**AVIS RELATIF À LA PROTECTION
CONTRE LES EVENTUELS EFFETS NOCIFS ET NUISANCES
PROVOQUÉS PAR LES RAYONNEMENTS NON IONISANTS
GÉNÉRÉS PAR DES ANTENNES ÉMETTRICES STATIONNAIRES**

Commune : LIEGE - Exploitant : ORANGE

Référence exploitant : 206L1_2 / 30055L1_2 / 40055L1_2 / 50055L1_2

Rapport n° 2702 / 2025

Figure 1 : Vue en plan des lieux de séjour et des points de contrôle

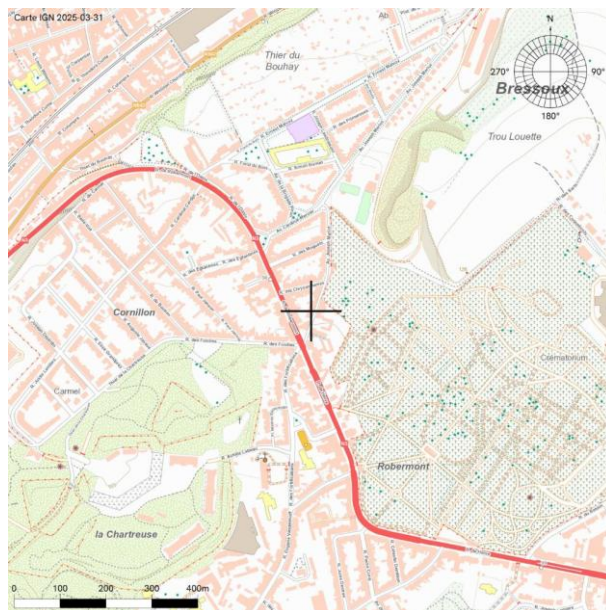
Les fréquences d'émission, la puissance rayonnée par chacune des antennes et leur gain permettent de déterminer le rayon de la zone à analyser. Tout dépassement de la limite par installation est exclu en dehors de cette zone. Le tableau 2 reprend les 35 LS² pour lesquels l'indice d'exposition est le plus élevé. Les différentes colonnes indiquent :

- le numéro du point de contrôle repris sur un des plans de la figure 1;
- le numéro du LS dans lequel se trouve le point de contrôle de la 1^{ère} colonne ;
- l'atténuation d'obstacle prise en compte pour le calcul de l'indice d'exposition dans le LS ;
- le résultat du calcul de l'indice d'exposition.

En ce qui concerne les antennes de l'installation mentionnées dans le tableau 1, la distance maximale à laquelle la limite pourrait être atteinte, à l'extérieur, est égale à 103,1 m. S'il n'y a pas de LS à une distance inférieure, les antennes respectent forcément la limite d'immission.

Dans le cas des LS situés à l'intérieur des bâtiments, une atténuation d'obstacle est prise en compte et il en résulte que la distance maximale à laquelle la limite pourrait être atteinte se réduit à 77,6 m.

Les résultats de l'évaluation décrite au paragraphe 4 indiquent que les antennes émettrices stationnaires de l'installation faisant l'objet du présent avis ne produisent pas, dans un lieu de séjour, un rayonnement électromagnétique maximum supérieur aux limites fixées à l'article 4 du décret.

En conclusion, les antennes émettrices stationnaires faisant partie de l'installation référencée dans le paragraphe 2 et dont les caractéristiques techniques sont résumées dans le tableau 1 **respectent les limites d'immission** fixées à l'article 4 du décret du 8 décembre 2022 (M.B. du 16.12.2022) modifiant le décret du 3 avril 2009 relatif à la protection contre les éventuels effets nocifs et nuisances provoqués par les rayonnements non ionisants générés par des antennes émettrices stationnaires.
